AL MINISTERO DELL'AMBIENTE E DELLA TUTELA DEL TERRITORIO E DEL MARE

**Oggetto: Osservazioni in merito a Istanza di permesso di ricerca "La Stefanina"
presentata da Aleanna Resource LLC ROMA**

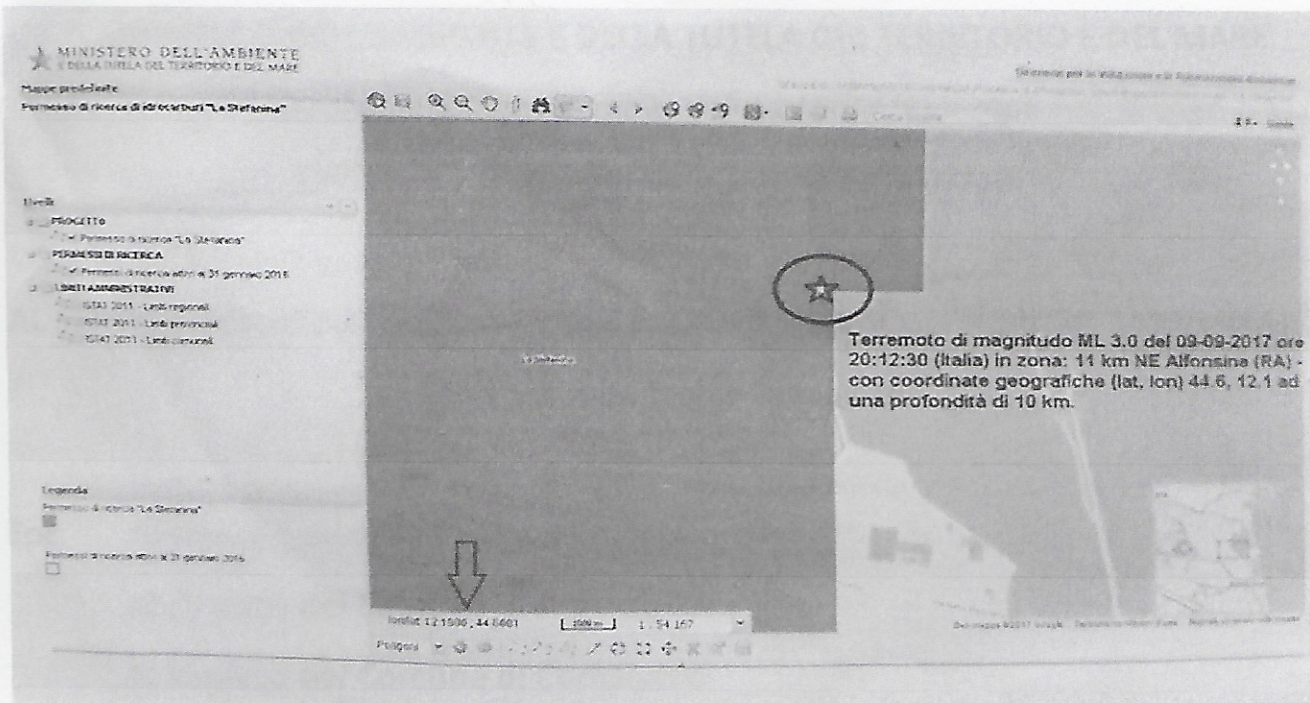
Considerando l'evento sismico di magnitudo **ML 3.0 del 09-09-2017 ore 20,30** (ora italiana) localizzato: **11Km NE di Alfonsine (Ra)** con coordinate geografiche alt, lon **44,6,12.1** ad una profondità di **10 Km**, terremoto localizzato da **SALA SISMICA INGV-ROMA** Link <http://cnt.ingv.it/event/17010081> in zona Stefanina Sud.

Considerando che le attività di ricerca idrocarburi sia in atto, che in programmazione, devono essere accompagnate da reti di monitoraggio ad alta tecnologia che hanno lo scopo di monitorare l'evoluzione temporale di tre aspetti fondamentali del territorio: l'attività microscopica, le deformazioni del suolo e la pressione di poro. Si ritiene che queste reti debbano essere attivate urgentemente,

già al momento di presentazione dell'istanza di ricerca sia durante l'attività di ricerca vera e propria, in modo da raccogliere il maggior numero di informazioni sulla sismicità ambientale precedente e in concomitanza alle ricerche ed all'utilizzo del Vibroseis. Il monitoraggio micro-sismico effettuato su tempi lunghi, può fornire informazioni sulle attività di faglie e sui meccanismi di sorgente che possono essere importanti per caratterizzare le zone sismogeniche.

Il monitoraggio sismico dovrebbe avvenire strutturando una rete di rilevatori in grado oltre che di rilevare e caratterizzare gli eventi sismici di grado superiore a ML 0,5.
